Keuringsverslag van een elektrische laagspanning- en zeer lage spanningsinstallatie

NIET CONFORM

Straatnaam V. Van Mechelenlaan
Huisnummer 19
Busnummer
Postcode 2920
Gemeente KALMTHOUT
Land België

Controlebezoek van een huishoudelijke installatie volgens (KB 08/09/2019) - AREI Boek 1- 6.5. en 4.2.4.3.

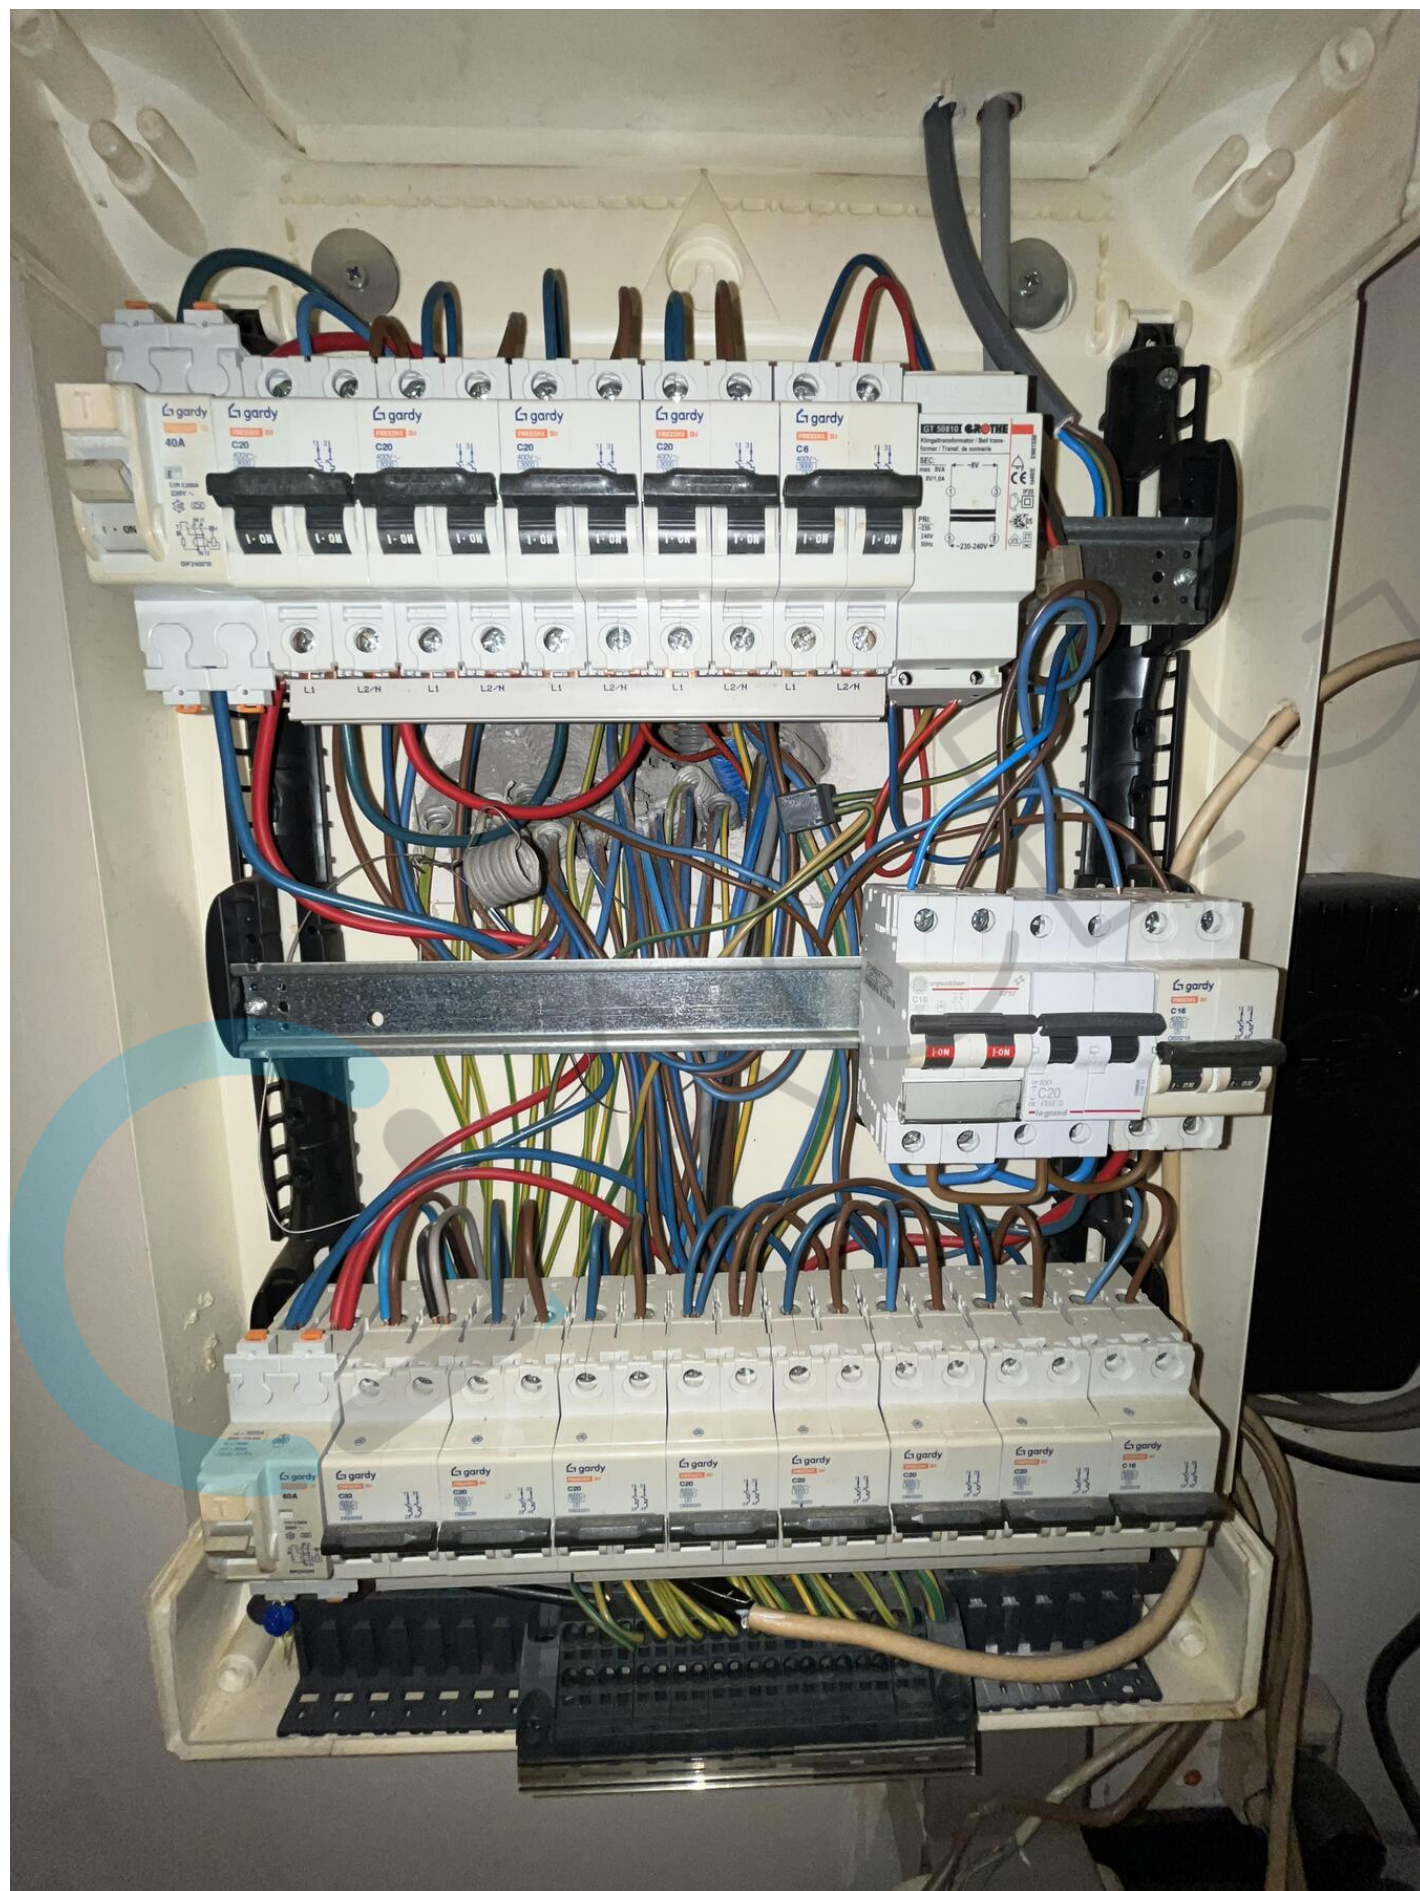
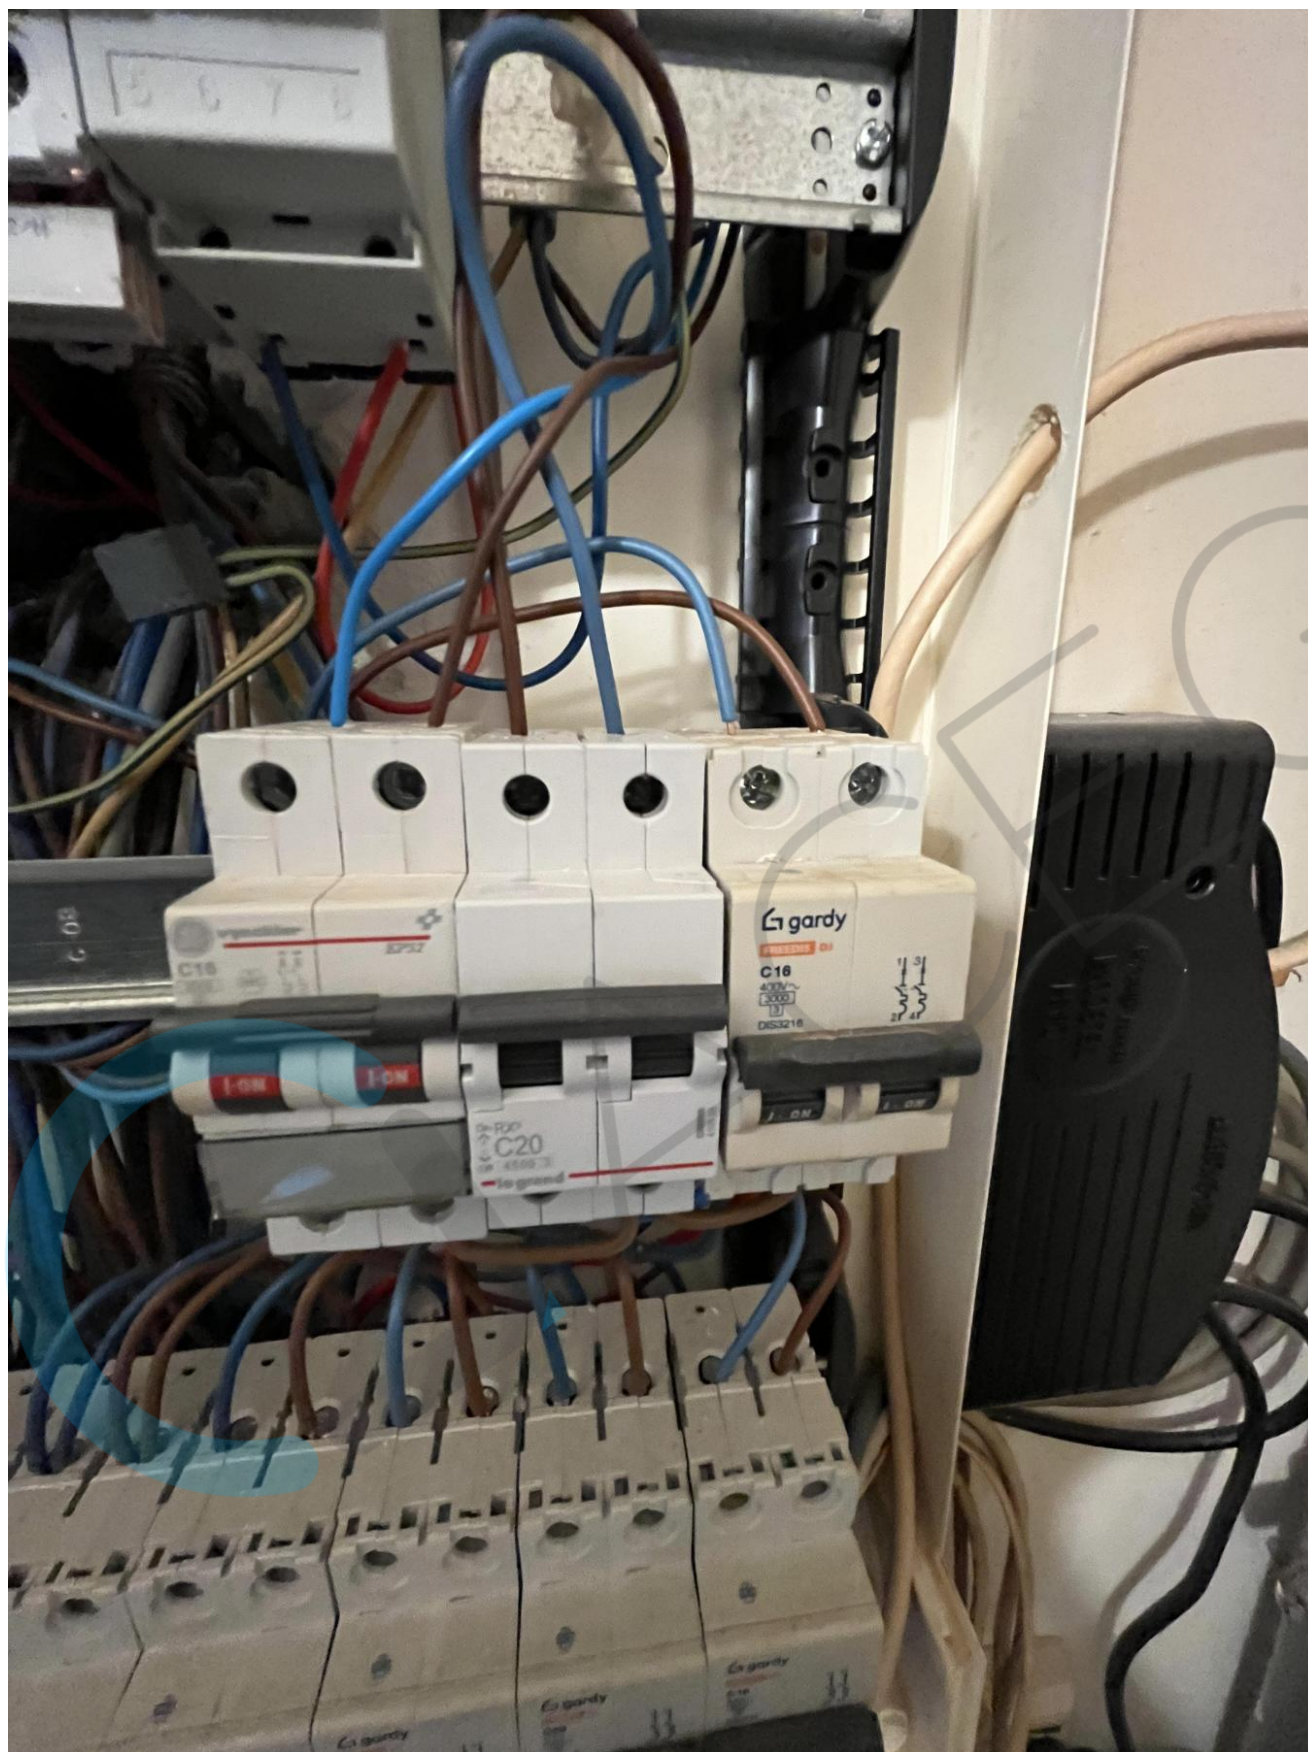
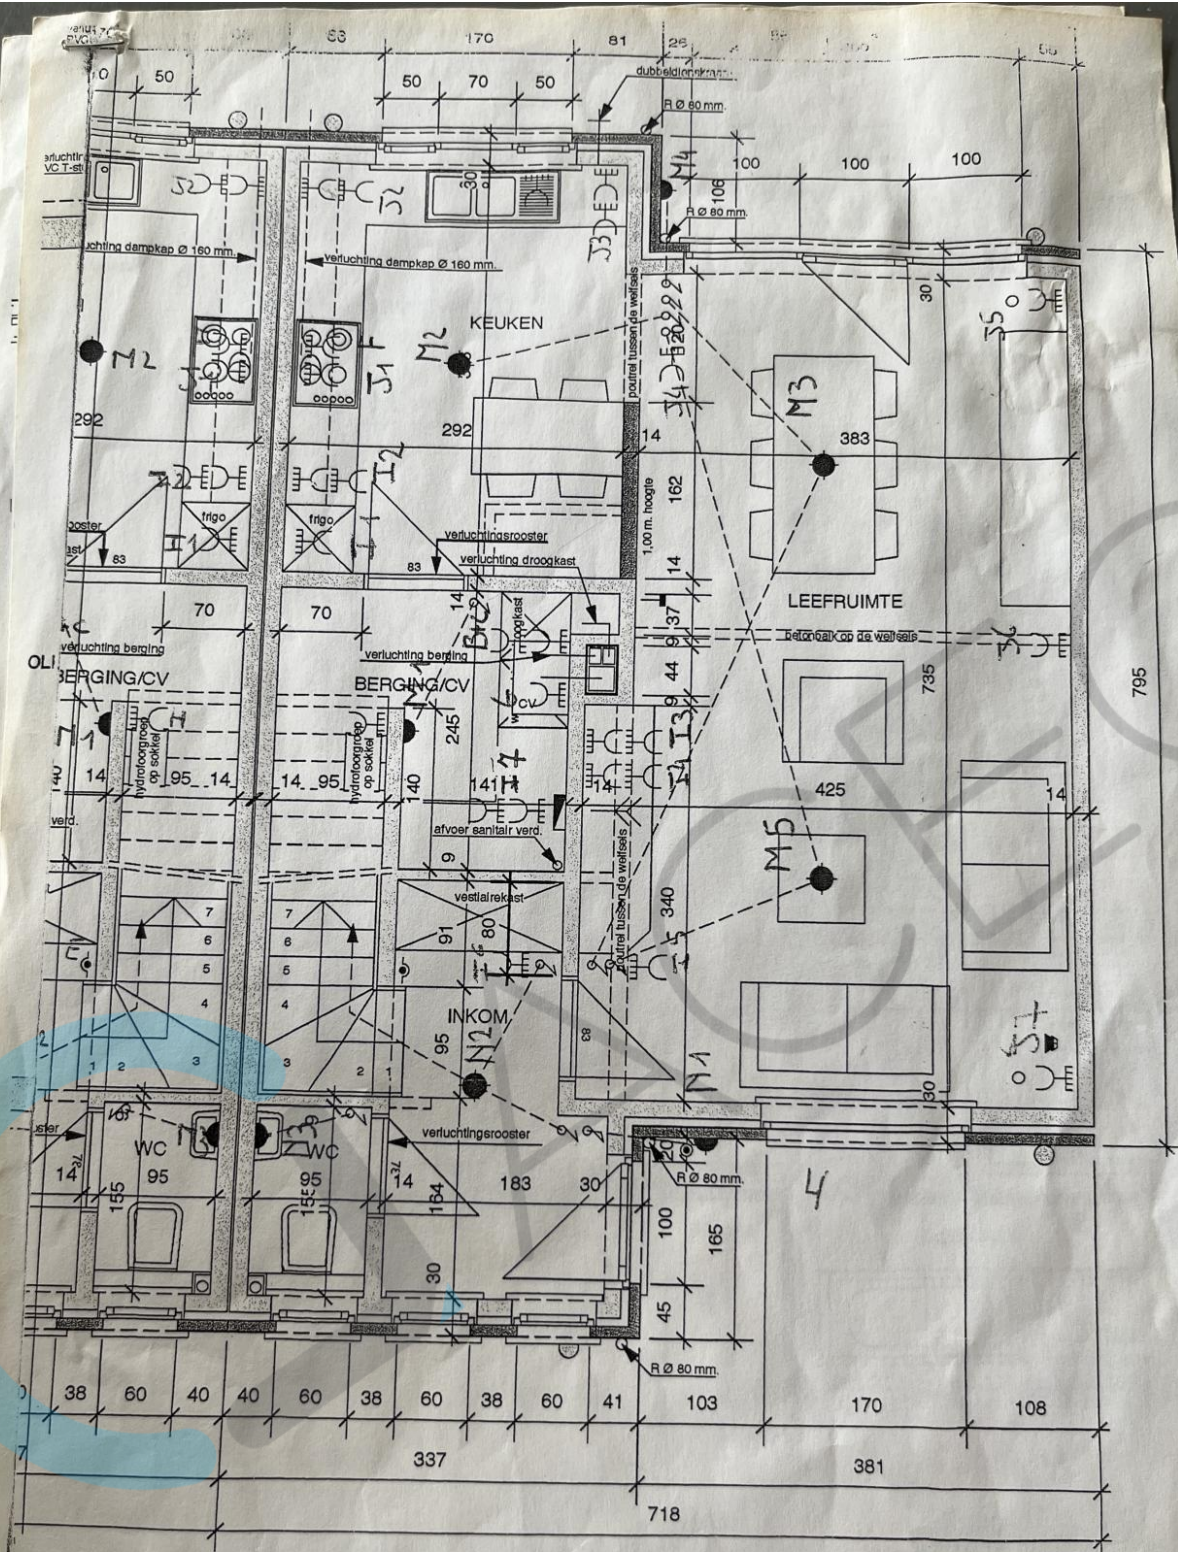
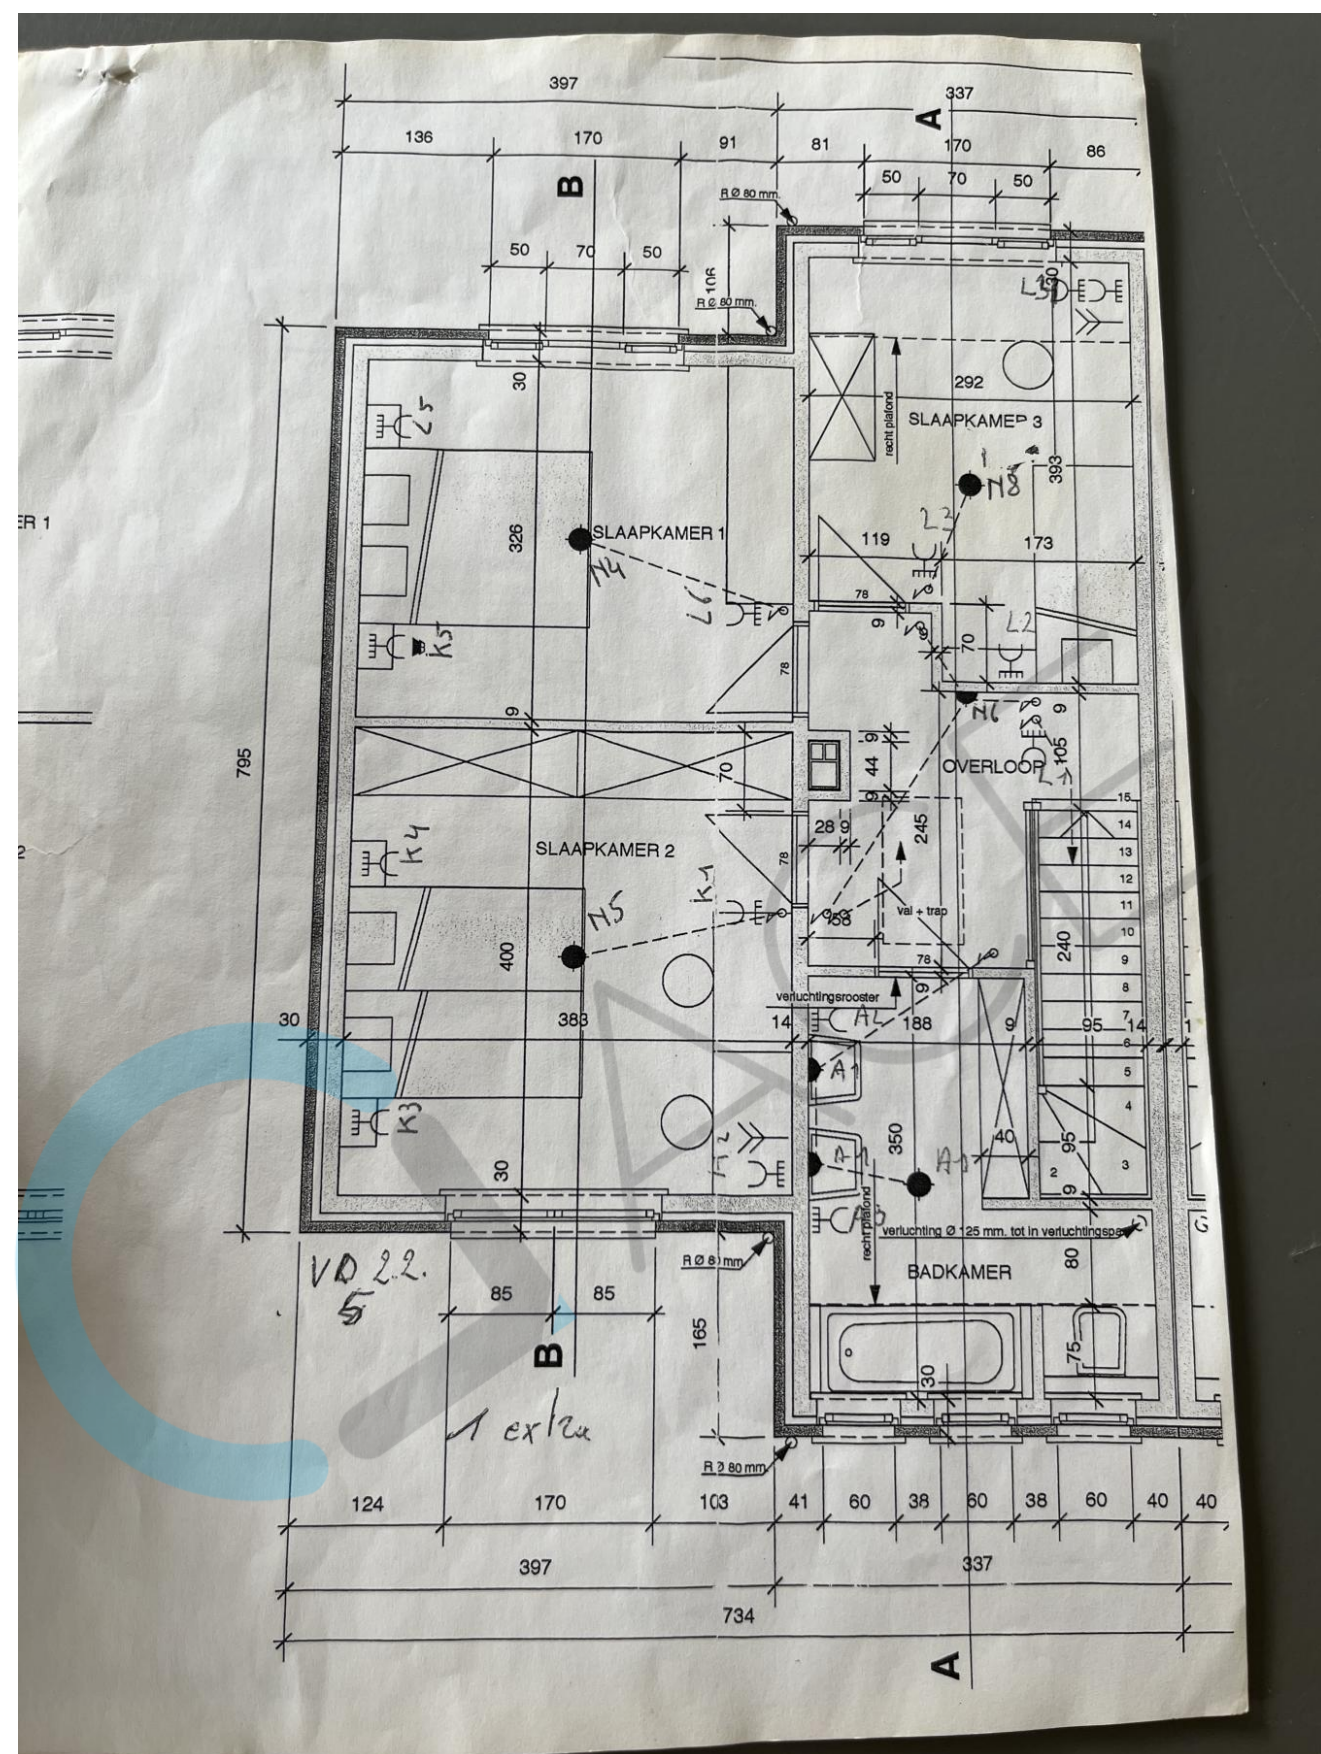
I1.02 Ééndraadschema van de installatie komt niet overeen met de werkelijkheid. (Boek 1 Afdeling 2.12 - 2.13 en 3.1.2)	Onvolledig/foutief
I1.04 Situatieschema van de installatie komt niet overeen met de werkelijkheid. (Boek 1 Afdeling 2.12 - 2.13 en 3.1.2)	Onvolledig/foutief
I1.05 Adresgegevens of gegevens installateur ontbreken of zijn onvolledig op het ééndraadsschema en/of situatieplan van de huishoudelijke elektrische installatie. (Boek 1 Afdeling 2.12 - 2.13 en 3.1.2 en 9.1.2)	En ook installatieadres
I2.03 De continuïteit van equipotentiaalverbindingen en/of beschermingsgeleiders zijn niet gewaarborgd. (Boek 1 Onderafdeling 5.3.5.3.G. en 5.4.3.5)	Niet alle stopcontacten effectief geaard
I5.14 De nominale spanning dient duidelijk vermeld te worden op een oordeelkundig gekozen plaats. (Boek 1 Onderafdeling 3.1.3.3.)	
I8.06 Wanneer een geleider met blauwe isolatie aanwezig is, moet die voor de nulgeleider gereserveerd worden indien deze aanwezig is in de betrokken stroomkring. (Boek 1 Onderafdeling 5.1.6.2.)	In bord
